## **PROJET DE 2<sup>EME</sup> REVISION ALLEE DU PLU DE LA COMMUNE DE LACQ**

SAISINES ET CONSULTATIONS DES PERSONNES  
PUBLIQUES CONSULTEES

DOSSIER D'ENQUETE PUBLIQUE

Objet : Avis de la CDPENAF du 6 décembre 2023 sur le projet de révision allégée n° 2 du PLU de la commune de Lacq

Zonage du PLU avant et après révision allégée n°2  
(Source : Notice explicative page 6)

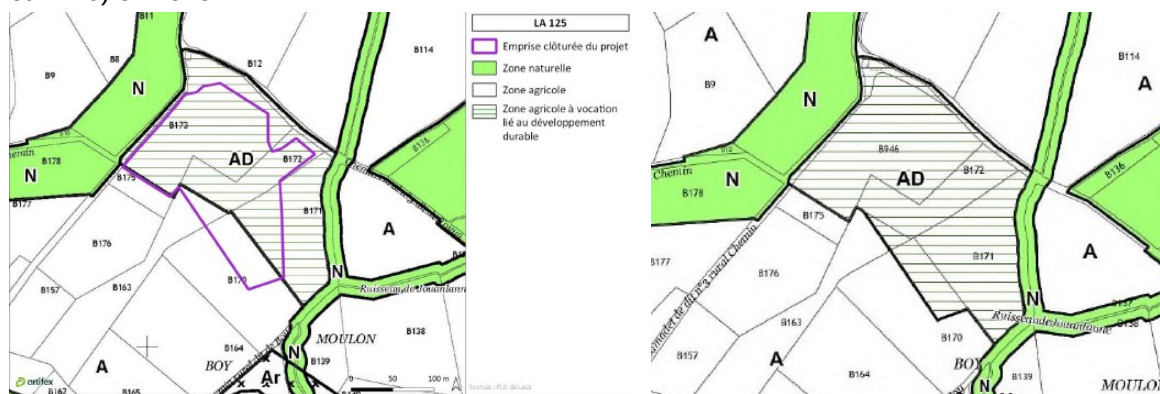
Le projet de révision prévoit de reclasser la zone A (3 500 m<sup>2</sup> correspondant à une partie des parcelles B163 et B170) en zone AD.

Pour autant, le zonage AD en vigueur ne semble pas cohérent avec le périmètre de l'ancien puits LA125, sans justification.

**La MRAe demande de mieux justifier l'extension du périmètre de la zone AD au regard des sensibilités écologiques en présence.**

<b>Justification de l'extension du périmètre de la zone AD</b>	
La MRAE demande de mieux justifier l'extension du périmètre de la zone AD au regard des sensibilités écologiques en présence.	L'extension du périmètre de la zone AD permet de prendre en compte l'emprise totale du site de l'ancien puits L125. Les sensibilités écologiques sont prises en compte dans l'étude d'impact environnementale réalisée par le bureau d'études ARTIFEX dans le cadre du projet de parc photovoltaïque au sol ; celui-ci a fait l'objet d'une consultation spécifique de la MRAE dont l'avis (avis n°2023APNA2) a été suivi par un mémoire en réponse (extrait en pièce jointe).
<b>Prise en compte des sensibilités écologiques</b>	
La MRAE confirme la nécessité d'un évitement des zones humides sur les parcelles reclassées en zone AD, objet de la révision du PLU, mais également sur l'ensemble du secteur de projet de parc photovoltaïque. Pour cela, elle recommande de protéger réglementairement dans le PLU les zones humides identifiées au titre de l'article L.151-23 du Code de l'urbanisme.	Le porteur de projet a émis une réponse sur ce point (en PJ). Ce point a également été soulevé dans l'avis de la MRAE portant sur le projet lui-même, auquel le porteur de projet a émis un mémoire en réponse (cf. point précédent). La procédure engagée est une révision allégée, dont l'objet est encadré par la délibération de prescription (et qui au sens des articles L153-31 et suivants, ne peut avoir qu'un objet unique). L'instauration de prescriptions visant à préserver les zones humides sur la base des dispositions de l'article L 151- 23 du code de l'urbanisme ne peut être mené dans le cadre de la procédure en cours, dans la mesure où le PLU actuel n'identifie aucun élément de ce type.

Les habitats et les zones humides inventoriés (étude d'impact pages 120 et 175)

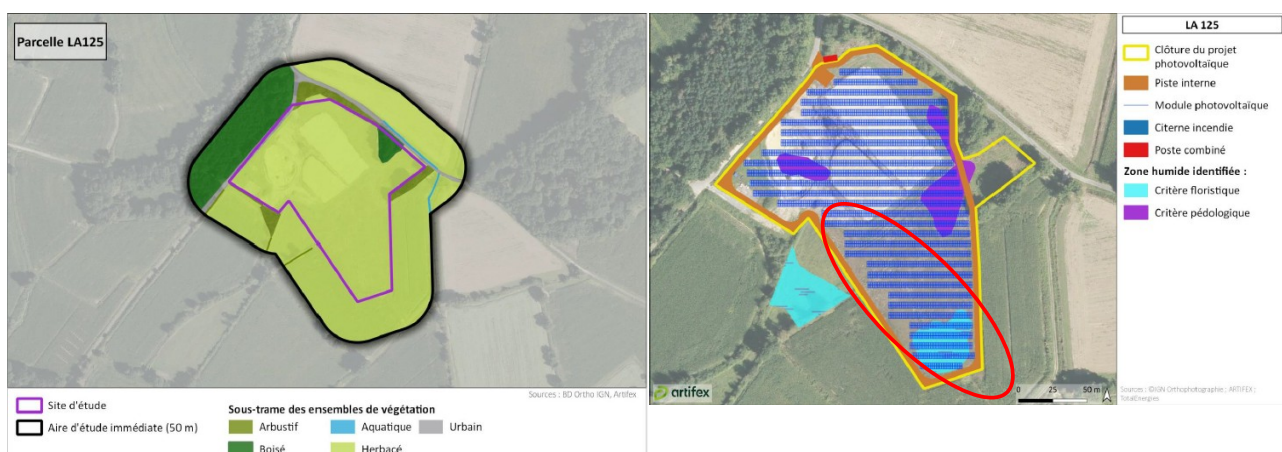
**La MRAe confirme la nécessité d'un évitement des zones humides sur les parcelles reclassées en zone AD, objet de la révision du PLU, mais également sur l'ensemble du secteur de projet de parc photovoltaïque. Pour cela, elle recommande de protéger réglementairement dans le PLU les zones humides identifiées au titre de l'article L.151-23 du Code de l'urbanisme.**

Tout d'abord, il convient de préciser que les inventaires terrain ont identifié des zones humides alimentées par les eaux de pluie. La faible topographie du site LA 125 limite les écoulements et favorise l'infiltration des eaux. Les trois entités sont ainsi bien distinctes et indépendantes dans leur fonctionnalité.

En phase chantier, aucun décapage ni terrassement ne sera réalisé pour la création du parc photovoltaïque sur le site. De plus, aucun équipement nécessitant un terrassement n'est implanté au droit de la zone humide. Le choix technique du revêtement en grave non traité permet une semi-perméabilité garantissant ainsi l'infiltration des eaux dans le sol et les écoulements en subsurfaces. Ainsi, le fonctionnement actuel de la zone humide ne sera pas altéré. La circulation des engins aura lieu principalement sur les pistes créées et les déplacements sur le terrain naturel seront limités au maximum. Pour le passage des engins de chantier au droit des zones humides lors de l'installation des modules, des plaques de roulage seront utilisées afin d'éviter toute dégradation et de préserver ces zones humides (mesure MR 6 page 219 de l'étude d'impact).

Compte tenu des éléments présentés précédemment, l'impact du projet sur les zones humides a été jugé non significatif et un évitement total de ces zones n'apparaît pas nécessaire. Cela est attesté par des retours d'expérience issus de suivis environnementaux de centrales solaires en exploitation, qui montrent le maintien des zones humides au sein des centrales, du moment que des précautions sont prises en phase chantier.

Figure 9 : Zones humides au droit du projet - sites LA125 (ARTIFEX 2022)

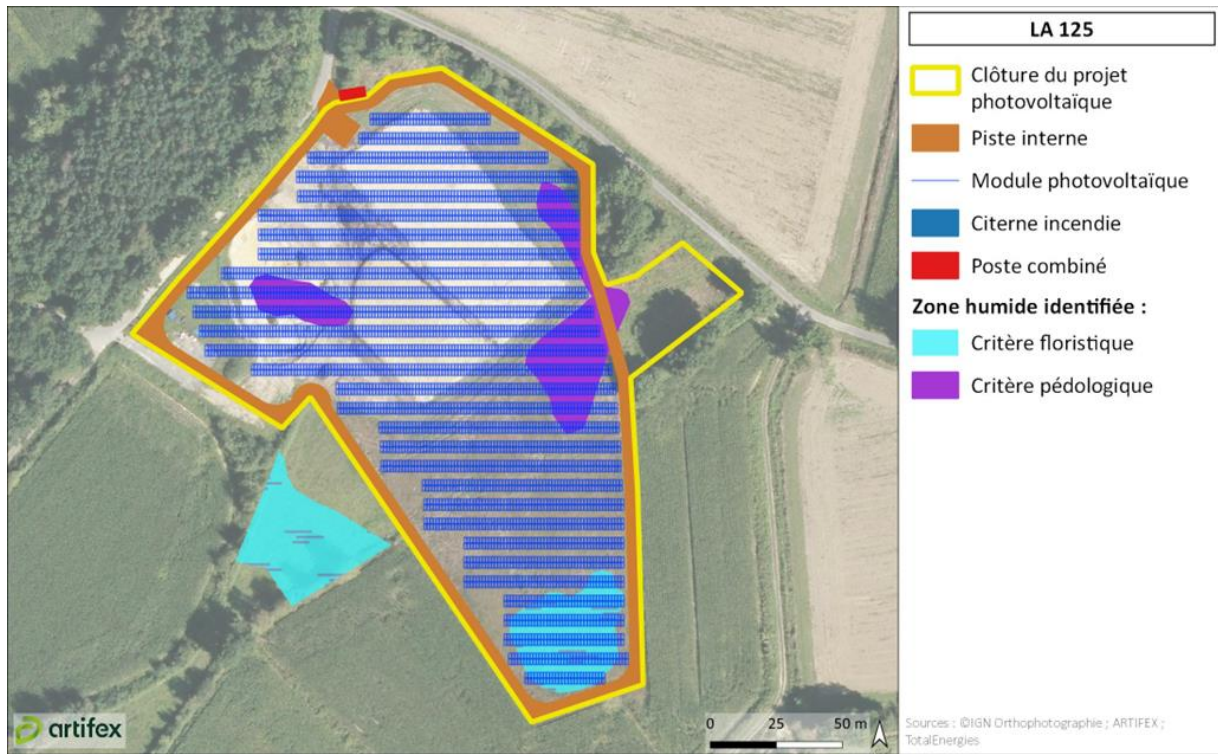
*Selon le dossier, la surface de zone humide détruite par l'ensemble des installations et aménagements du projet est de 800 m<sup>2</sup> (emprise des fondations uniquement). La MRAe considère que ces surfaces ne rendent pas compte de la destruction réelle des zones humides par le chantier.*

*L'étude précise que les liaisons inter-zones humides rompues seraient très partielles si elles existent. Dans cette hypothèse, la zone humide en question se diviserait en deux mais l'alimentation serait maintenue, ses fonctionnalités également. Les incidences indirectes du projet seraient donc nulles selon le dossier. La MRAe souligne que la démonstration n'est pas convaincante. La MRAe demande que le périmètre soit revu afin d'éviter les zones humides.*

Les zones humides identifiées sont alimentées par les eaux de pluie. La topographie relativement plane favorise l'infiltration des eaux et limite les écoulements entre les différentes entités. Ainsi, les différentes zones humides ne sont pas reliées. **Il s'agit donc de trois entités bien distinctes, alimentées par les eaux de pluie.**

Entre outre, la délimitation de la zone humide identifiée au Nord-Est du site semble suivre les zones remaniées (visibles sur la photographie aérienne). Si par le passé, les deux zones humides identifiées selon le critère pédologique étaient liées, les remaniements liés aux opérations de dépollution et de réhabilitation du site semblent avoir coupé toute liaison entre ces deux entités.

Comme précisé précédemment, la semi-perméabilité des pistes ainsi que l'espacement entre les panneaux permettra à l'eau de bien s'écouler. **Ainsi, l'alimentation des zones humides et leur fonctionnement actuel ne seront pas altérés.**
